Leksvik Helsetun Strandly, anl. 2004: Rutinekontroll utført 25.04.2019 av Kontroll & Rådgivning AS

Bygning: Strandly

Internt saksnr: 5679.02

P/Q-graf:

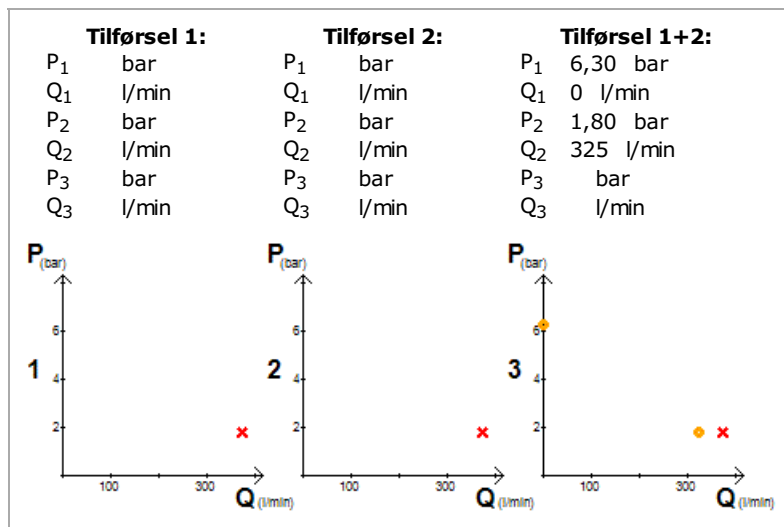
Det forelå ikke dokumentert krav til trykk og mengde for anlegget, men det er oppgitt et krav som synes å være tatt fra preaksepterte tabeller for fareklasse OH-1. Dette er trolig rikelig høyt i forhold til at dette er et boligsprinkleranlegg.

Måling utført i 2010 viser at forsyninga den gang lå noe under kravet.

Måling utført ved sentralen i "nybygget" viser at vannforsyningen i området nå vil kunne tilfredsstille dette anlegget med god margin.
